### 阿武隈川上流遊水地群整備事業に伴う 「阿由里川の整備等についての住民説明会」及び 「第3回阿武隈川上流遊水地群地内利活用検討会」について

#### ① 阿由里川の整備等について、住民説明会(矢吹町)を開催しました

## 阿由里川の整備

### 国・県合併施工区間 計画平面図、断面図

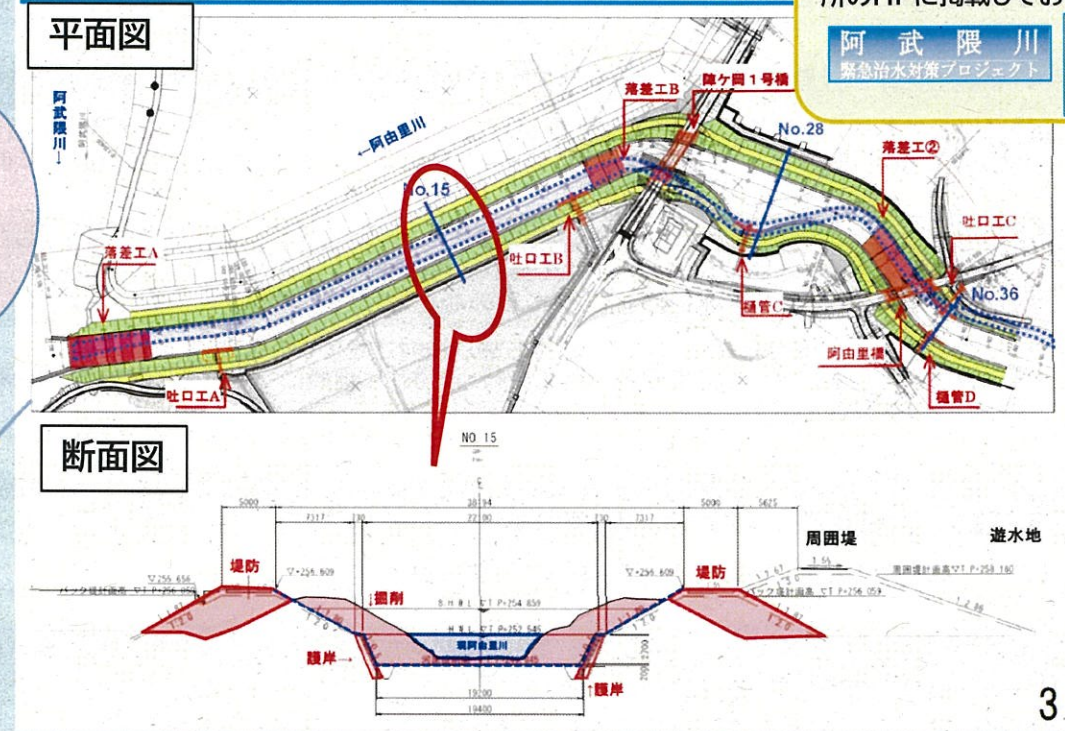
| 国施工 | ⑨ | Q. 国施工区間の堤防法面についても、県施工区間の堤防法面と同様に防草シート設置するのか。<br>A. 防草シートを施工し対応します。施工範囲は、路肩50cm部分、法面は法肩から法尻にかけて1.0mの範囲で防草シートを施工します。                                                                                                                                                                            |
| 国施工 | ⑩ | Q. 中沖樋門を設計するに当たって、設計に使用した根拠資料、排水量の設定方法、内水対策を教えてください。<br>A. 根拠資料:「河川管理施設等構造令」、「河川砂防技術基準」、等を参考にしています。排水量の設定:中沖樋門に雨水が集まる区域(面積)を調査し、次に、基準で定められた設計降雨により、合理式で樋門でのピーク流量を算出します。算出したピーク流量を安全に流せる樋門断面を決定し、断面は1.2m×1.2mで、設計流量約2m <sup>3</sup> /sとしています。内水対策:遊水地内へ極力流入させるよう、内水被害をできるだけ軽減する方向で整理・検討を進めています。 |
| 国施工 | ⑪ | Q. 今回の阿由里川の堤防整備により、阿武隈川本川からの背水(バックウォーター)による堤防越水に対して安全な設計なのか。<br>A. 阿武隈川本川からの背水の影響を受ける水位(BHWL)より、堤防高を1.2m以上高く確保する計画としています。これにより、阿武隈川本川からの背水(外水)に対して、安全性を確保できると考えております。                                                                                                                          |

### 県施工区間 全体計画平面図、断面図

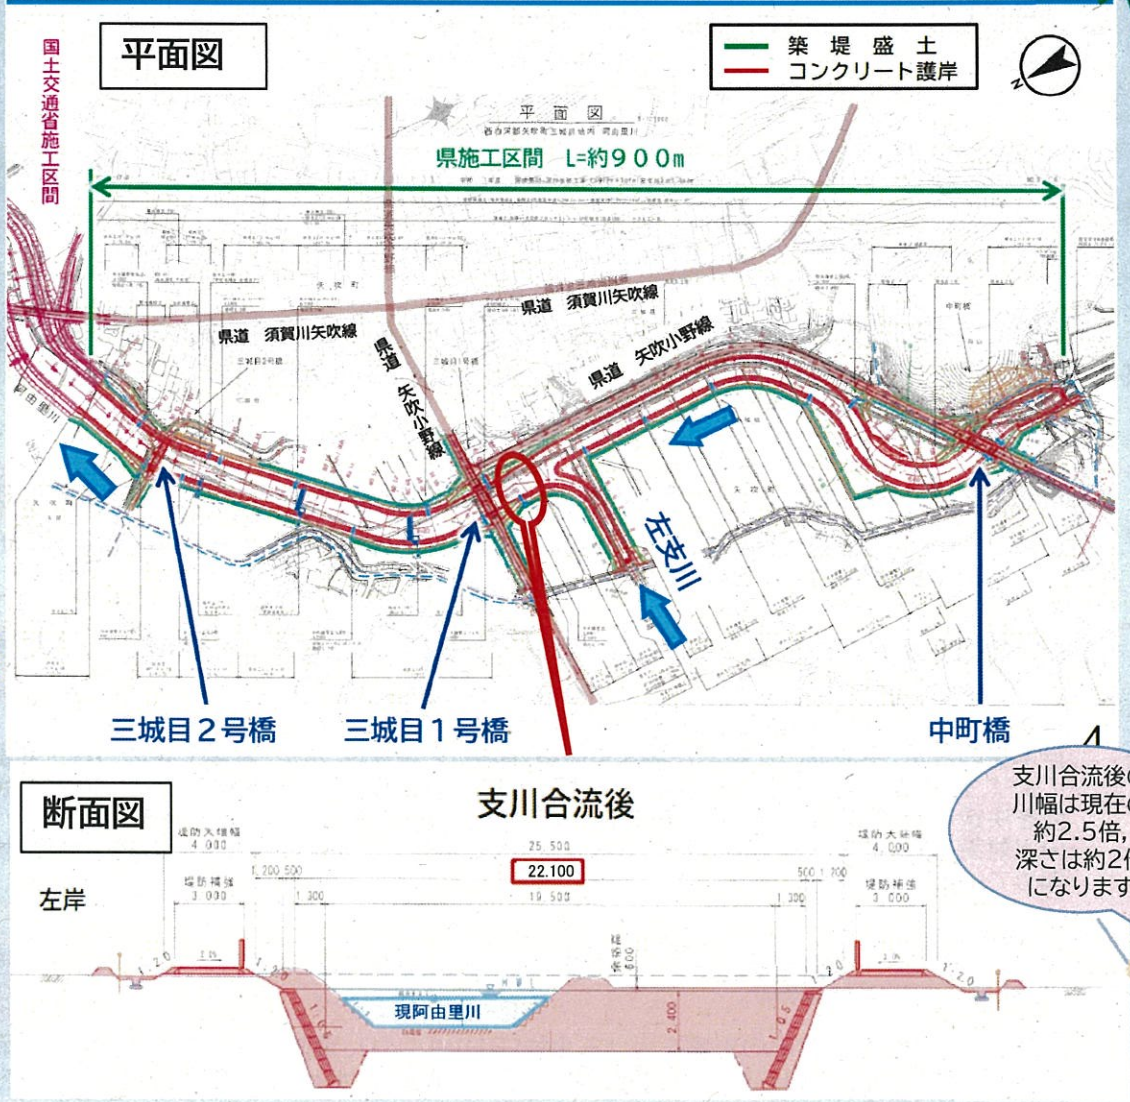
| 県施工 | ① | Q. 歩行者の安全を考慮し、中町橋及び三城目1号橋に歩車道境界ブロックを設置してほしい。<br>A. 車道及び歩道の除雪を纏めて行えるよう、歩車道境界ブロックを設置しない計画としています。                                                                                                                                                                                                 |
| 県施工 | ② | Q. 中町橋施工に伴い設置する仮橋には、歩行者や自転車の安全を考慮し、歩道を設置してほしい。<br>A. 仮橋は最長でも約2年程度の短期間設置であり、工事が完了後撤去する前提のため、歩道は設置しません。工事区間に誘導員を配置する等、歩行者・自転車通行時の安全対策を徹底します。                                                                                                                                                     |
| 県施工 | ③ | Q. 県道中町橋の幅員より町道三城目1号橋の幅員は狭く、歩行者が通る路肩幅が0.75mしかない。大型車両の通行が多い状況で、歩行者が安心して通行できるのか。道路幅員は道路管理者と矢吹町で協議しているのか。<br>A. 橋梁幅員や歩行者の安全確保については、持ち帰り検討させていただきます。橋梁を架け替える際には、道路管理者と協議を行っており、幅員についても、複数回の協議を経て現在の仕様を決定しています。                                                                                     |
| 県施工 | ④ | Q. 資料に記載の「必要に応じて堤防にガードレールや転落防止柵を設置する」とあるが、住民が設置して欲しいと要望すれば設置して頂けるのか。<br>A. 住民や矢吹町から意見を伺って、必要な箇所に設置します。                                                                                                                                                                                         |
| 県施工 | ⑤ | Q. 三城目1号橋付近に設置する迂回路について、大型車両が安全に、県道矢吹小野線方面へ曲がれるだけの幅員が確保されているのか。<br>A. 迂回路については、車両が曲がりやすいように緩やかなカーブを設ける計画です。                                                                                                                                                                                    |
| 県施工 | ⑥ | Q. 下町堰の計画において、川幅が現在より広くなった場合でも、渇水時に天開地区に必要な取水量を確保できるのか。<br>A. 川幅が広がっても上流から流れてくる水量自体は変わらないため、河川の流量がポンプの揚水量を下回らない限り取水は可能です。根拠については、後日個別に説明します。                                                                                                                                                   |
| 県施工 | ⑦ | Q. 固定堰に伴うごみの流入や、ポンプ水槽内に堆積する泥の処理方法はどのように行うのか。<br>A. 大きなごみ等についてはスクリーンにより流入を防止、細かい砂については階段やマンホールを設け、人が降りてバキューム設備等により吸い上げる維持管理を想定しています。                                                                                                                                                            |
| 県施工 | ⑧ | Q. 組合として固定堰の構造や維持管理のイメージを確認するため、県内の類似施設を現地視察できる場所があれば紹介してほしい。<br>A. 類似施設について確認のうえ、後日提示します。                                                                                                                                                                                                     |
